## 工程指示 / 要求簡箋(E.I.)

工程指示編號：EI / 7469 / 24

工程編號：J - 858

工程名稱：將軍澳日出康城

工程號	J858	類別		物料號	-
地盘	康城11期	制圖	Z. S. P	2022-06-28	圖號 AR-681H1-F2hb2
修改	1	採用			數量 -
日期	15/12	材料	欠这块玻璃	圖紙名稱	單元組裝圖
				材料	-
				復核	-
				批准	-
				單件重量	(KG)

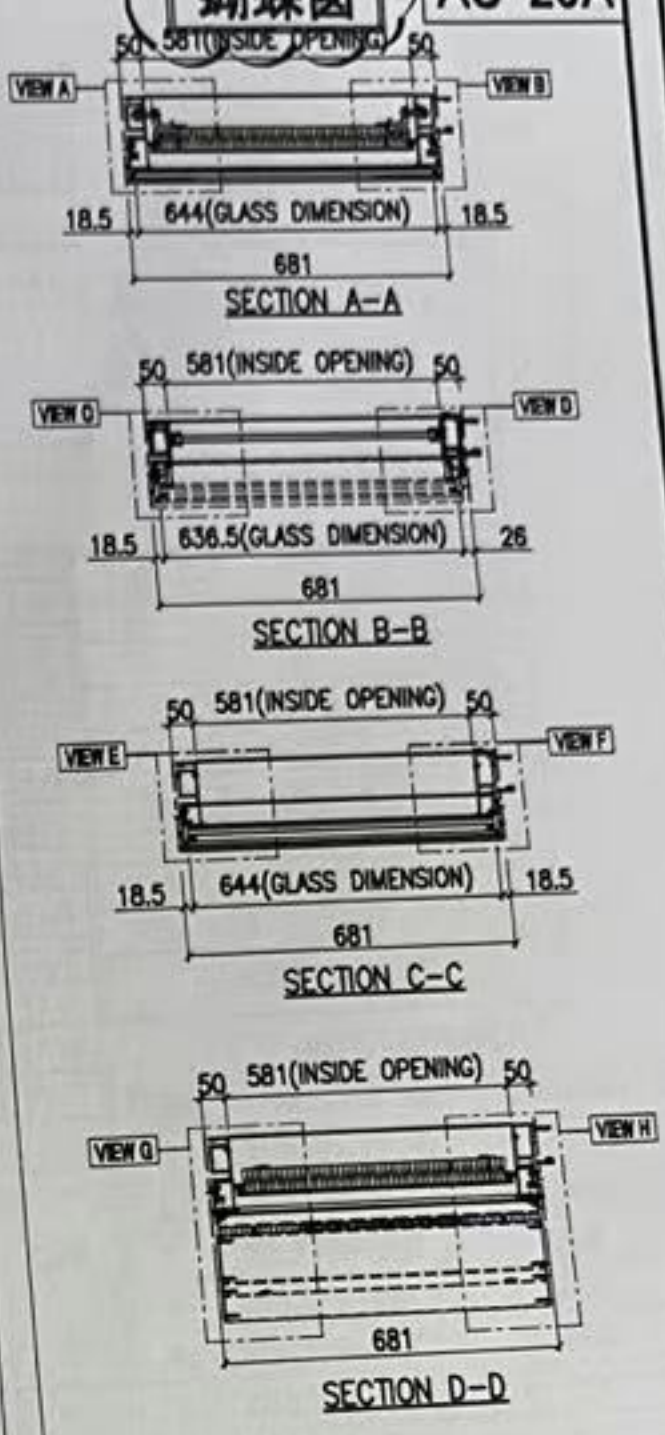
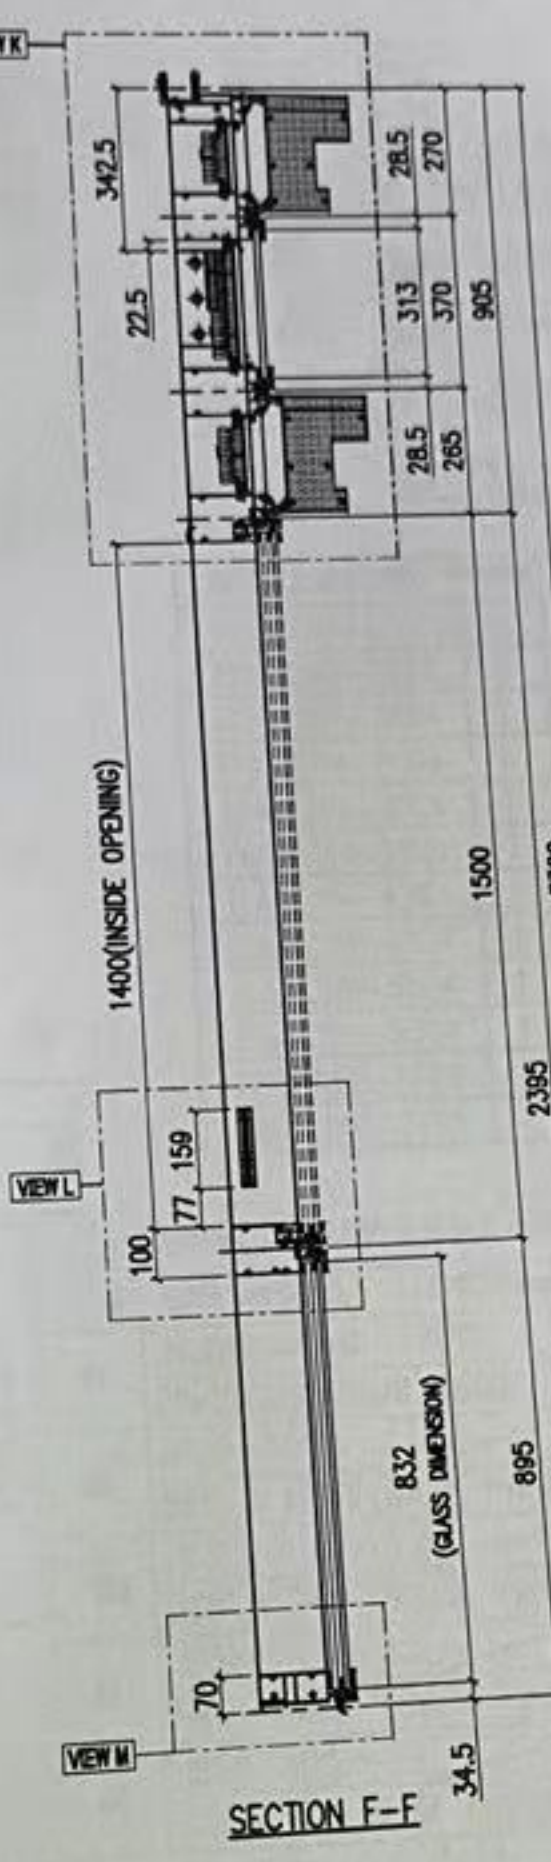
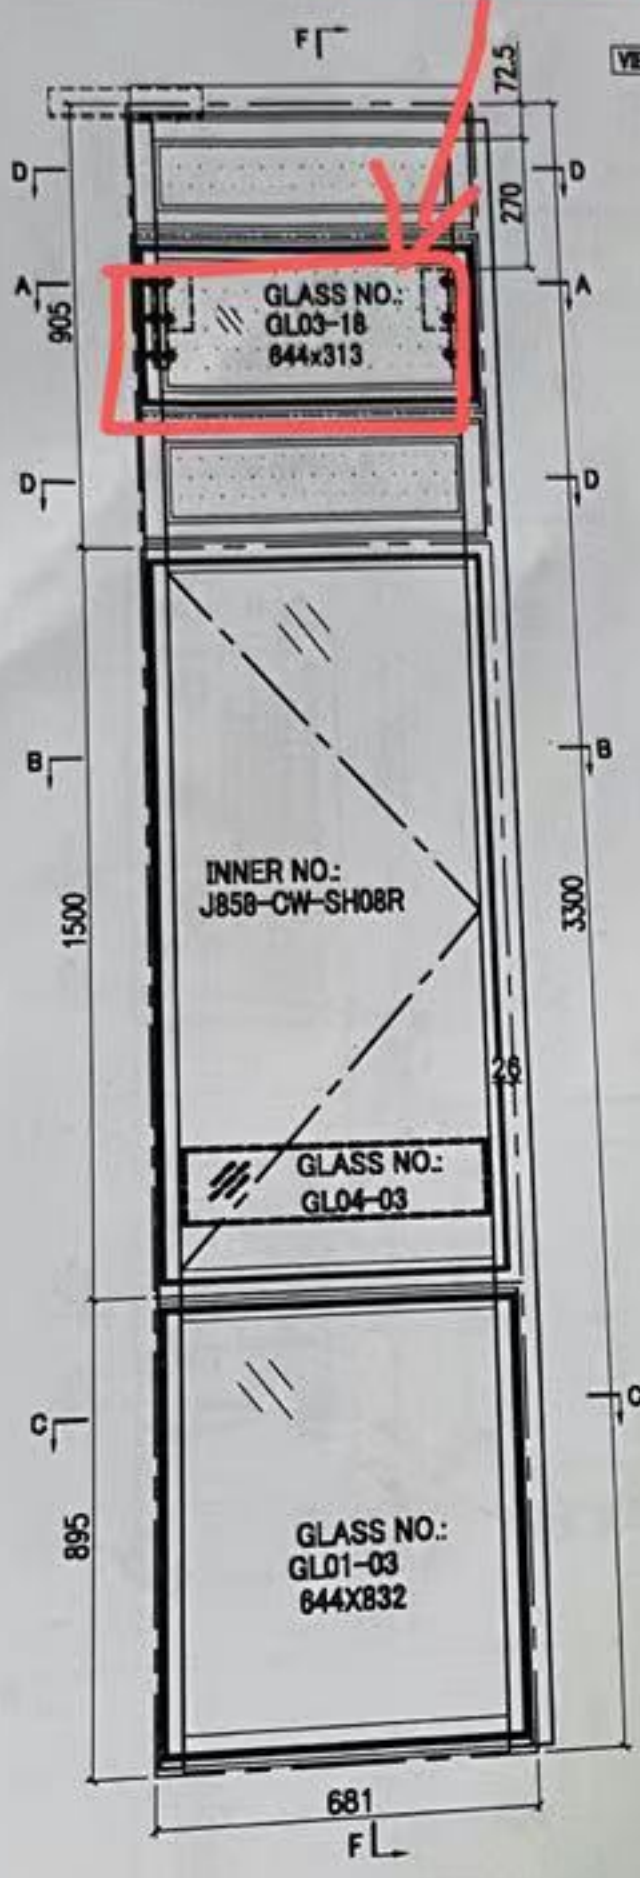
因地盤趕急，T2 BD BE 的單元件要盡快出貨。其中一件 T2 61/F BD T2B-CW4 中欠了一塊玻璃。依地盤要求，用鋁膠啣膠加收螺絲做好補救方案。如因出貨期趕急而不能用鋁板做補救方案，便用木板上加中空板，令外觀一致。請在 2024.03.21 前完成上列要求。

其中要求的区域中T2座BD 位置 (T2B-CW4) 61F有块单元板AS-25欠 GL03-18玻璃，是否仍需出货，空框出货？

@南 nan\* @薈草 🌿 🌿  
封木板出，，後補 ei。

如廠做臨時欠玻璃生产補救方，我建議用鋁板去做，即膠加收螺絲固定，因為木板風吹雨打好快會發霉好快會梅爛??唔擺得好耐的?? 🙏
